Паспорт доступности объекта социальной Инфраструктуры: МАУК «ГКЦ «Арт-Карусель» 188540, ЛО. г. Сосновый Бор, улица Ленинградская, дом 40.

г. Сосновый Бор 2017г.

**Заключение по результатам обследования
на предмет доступности объекта социальной инфраструктуры
для инвалидов и других маломобильных групп населения
МАУК «ГКЦ «Арт-Карусель»
188540, ЛО. г. Сосновый Бор, улица Ленинградская, дом 40.**

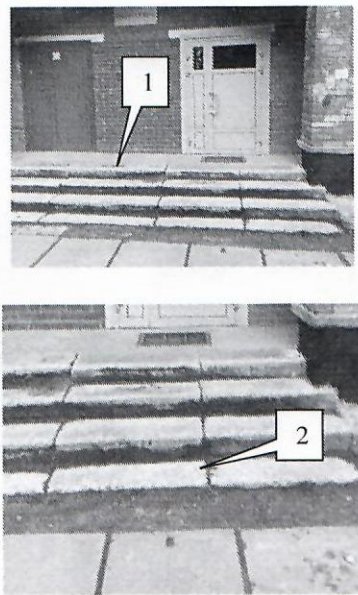
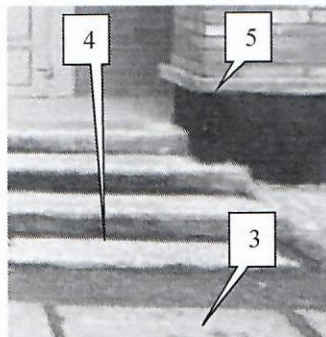
Фото	Не соответствие СП 59.13330.2012
	Входная группа №1 (Главный вход). 1. Отсутствует доступ для МГН категории «К». Рекомендовано предусмотреть бетонный пандус, либо другое механическое устройства, позволяющее осуществить доступ в учреждения для МГН категории «К» При монтаже пандуса необходимо предусмотреть поручни, согласно п.5.2.15. Вдоль обеих сторон всех пандусов и лестницы, а также у всех перепадов высот горизонтальных поверхностей более 0,45 м необходимо устанавливать ограждения с поручнями. Поручни следует располагать на высоте 0,9 м (допускается от 0,85 до 0,92 м), у пандусов – дополнительно и на высоте 0,7 м. Завершающие горизонтальные части поручня должны быть длиннее марша лестницы или наклонной части пандуса на 0,3 м (допускается от 0,27 до 0,33 м) и иметь не травмирующее завершение. 2. Крыльцо находится в удовлетворительном состоянии. Дорога ведущая к входным группам разбита.

3. Отсутствует предупредительное тактильное мощение, что не соответствует 4.1.12. Перед открытой лестницей за 0,8–0,9 м следует предусматривать предупредительные тактильные полосы шириной 0,3–0,5 м. 4. Отсутствует контрастность краевых ступеней лестничного марша. 5. Отсутствует поручень, не соответствует п. 5.1.2. Наружные лестницы и пандусы должны иметь поручни с учетом технических требований к опорным стационарным устройствам по ГОСТ Р 51261. При ширине лестниц на основных входах в здание 4,0 м и более следует дополнительно предусматривать разделительные поручни.

6. Ширина в свету одной створки двери, составляет менее 0,90 м, на дверях отсутствует символ, указывающий их доступность для инвалидов, не соответствует п. 5.1.6. Высота существующего порога более 0,014 м. 7. Отсутствует контрастная маркировка краевых полотен дверей. Не соответствие п. 4.1. 10. Дверные наличники или края дверного полотна и ручки рекомендуется окрашивать в отличные от дверного полотна контрастные цвета.

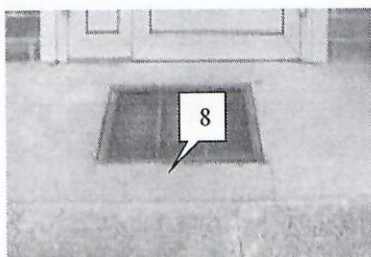
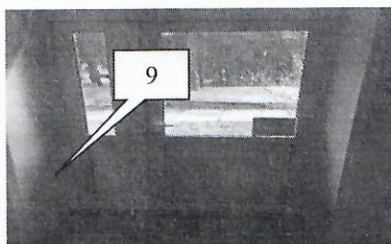
8. Перед дверью отсутствует предупредительное мощение опасного участка пути. **Не соответствие п. 4.1.10.** Тактильные средства, выполняющие предупредительную функцию на покрытии пешеходных путей на участке, следует размещать не менее чем за 0,8 м до объекта информации или начала опасного участка, изменения направления движения, входа и т.п. Ширина тактильной полосы принимается в пределах 0,5–0,6 м.

9. При входе в учреждение отсутствует информационная тактильная мнемосхема (схема движения), **что не соответствует п. 7.1.8.** (Для инвалидов по зрению должна быть установлена информационная мнемосхема (тактильная схема движения), отображающая информацию о помещениях в здании, не мешающая основному потоку посетителей. Она должна размещаться с правой стороны по ходу движения на удалении от 3 до 5 м. На основных путях движения следует предусмотреть тактильную направляющую полосу с высотой рисунка не более 0,025 м. Альтернативным решением, рекомендовано в рамках ТСП предусмотреть сопровождение сотрудниками учреждения.
